**Nota overleg concept bestemmingsplan  
Entreezone Werklandschap Assen Zuid**

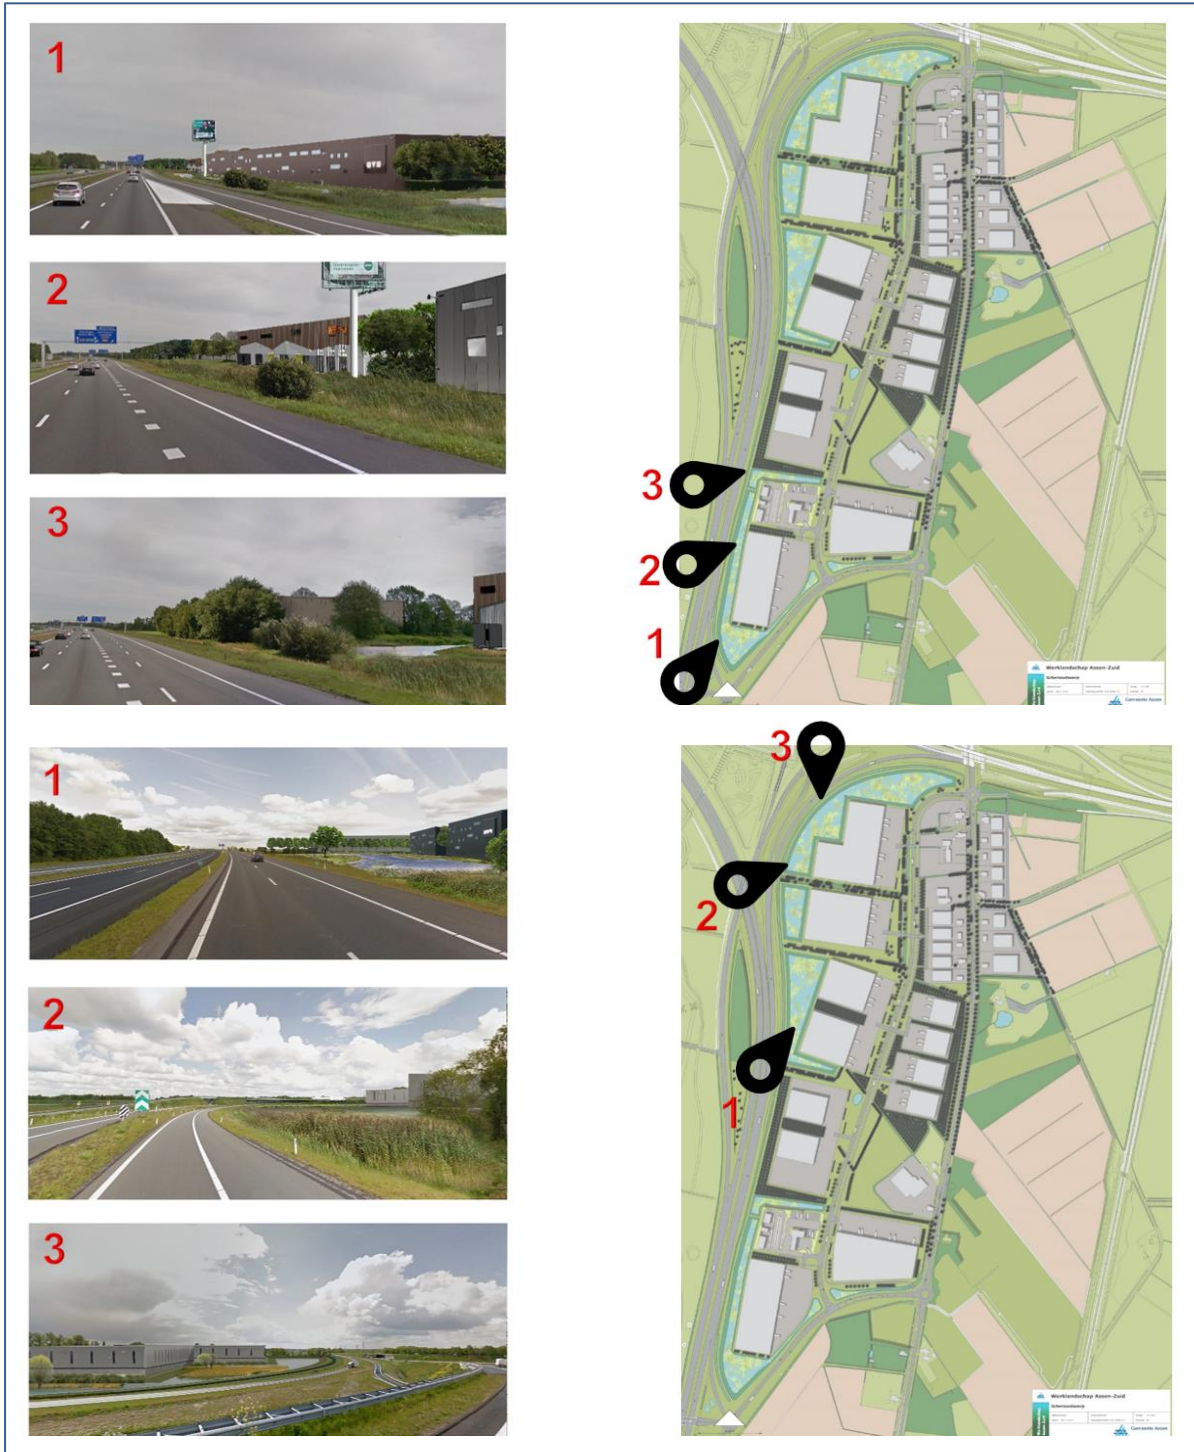
- a. Het bestemmingsplan sluit volgens de provincie niet aan op het stedenbouwkundig plan uit 2011. Dit heeft met name betrekking op het gedeelte rietlanden langs de A28, omdat deze binnen het provinciale wegpanorama valt. De A28 is hierin aangewezen vanwege het wegpanorama en de harde overgang tussen stad/land. Aan de hoofdinfrastructuur zet de provincie in op een zorgvuldige presentatie van Drenthe. De karakteristieken van de landschapstypen en het contrast tussen stad en lang blijven zichtbaar. De stadsranden van Assen zijn daarnaast een visitekaartje voor de stad en het omliggende landschap. De randen moeten aantrekkelijke verbindingen tussen stad en land vormen.  
De rietlanden waren bedoeld als bebouwde clusters te midden van een natte zone met riet (dus rondom de bedrijven). Er zouden bedrijven met een representatieve uitstraling komen in een landschappelijke setting. De afwisseling van gebouwen in deze zone met boswallen zou zorgen voor een groene beleving van het werklandschap vanaf de A28. De representatieve uitstraling stelde eisen aan de architectonische vormgeving van de bedrijfsgebouwen.

Deze uitgangspunten zijn in het voorliggende bestemmingsplan getransformeerd naar een smalle natte strook met wat riet langs de snelweg en een waterplas bij de afrit. Bovendien is nogal ingeboet op de geplande houtwallen. Uit de oorspronkelijke plannen is er één houtwal verdwenen en een andere verdwijnt deels ten behoeve van infrastructuur, het andere deel wordt aangeduid met ‘groenstrook gemeente – toekomstig parkeren’.

- Het behoud van het groene casco en het verstevigen van de rietzone en de houtwallen waren juist de structurerende uitgangspunten van de plannen uit 2011 met betrekking tot het gebied.

*Ad a. Het westelijk deel van het werklandschap valt binnen het panoramagebied van de A28. De rand van het werklandschap bepaalt het blikveld vanaf de snelweg. Het landschappelijk beeld wordt hier gedomineerd door rietvelden. Langs de A28 worden bestaande zijtakken van beeklopen getransformeerd tot een nat en open gebied waarin een aantal grote bouwkvavels liggen met eenvoudig en eenduidig vormgegeven bouwmassa's. Binnen deze rietvelden kan een groot deel van de benodigde waterberging gerealiseerd worden.*

*In dit landschappelijk raamwerk komen bedrijven met een representatieve uitstraling. Hierbij is de relatie tussen het gebouw en de landschappelijke setting van belang. De afwisseling van gebouwen in deze zone valt samen met bestaande en nieuwe boswallen. Samen met de rietzones zorgen ze voor een groene beleving van het werklandschap vanaf de A28. Vanwege de ligging aan de A28 bieden de bouwvlakken in dit deelgebied bedrijven de kans zich met de vormgeving en uitstraling van hun gebouw te etaleren aan de snelweg. De representatieve uitstraling stelt eisen aan de architectonische vormgeving van de bedrijfsgebouwen. De richtlijnen voor de architectonische uitstraling worden vastgelegd in het beeldkwaliteitsplan. Het bouwvolume is eenvoudig en heeft een heldere vorm. Als een bedrijf een kantoordeel heeft, is het opgenomen in het hoofdvolume. In de rietvelden moet een grootschalig en eenduidig beeld worden gecreëerd. Daarom geldt voor deze zone een meer beperkte maximale bouwhoogte dan op de rest van het terrein. Dit zorgt samen met het voorgeschreven bebouwingspercentage in de voorste bouwgrens van 100% voor een grootschalig beeld langs de A28. De verschillende wegpanorama's zijn in onderstaande figuren in beeld gebracht. Wanneer we inzoomen naar de 1<sup>e</sup> fase van Werklandschap Assen-Zuid zien we dat er relatief minder ruimte beschikbaar is voor rietvelden. Dit hangt samen met de versmalling van de plancontour en de vraag naar grote bedrijfskvavels. Echter, wanneer we de gehele sequenties van wegbeelden langs de A28 beschouwen, zien we dat de landschappelijke inbedding door middel van water, rietvelden, bosopstanden en houtwallen is geborgd.*
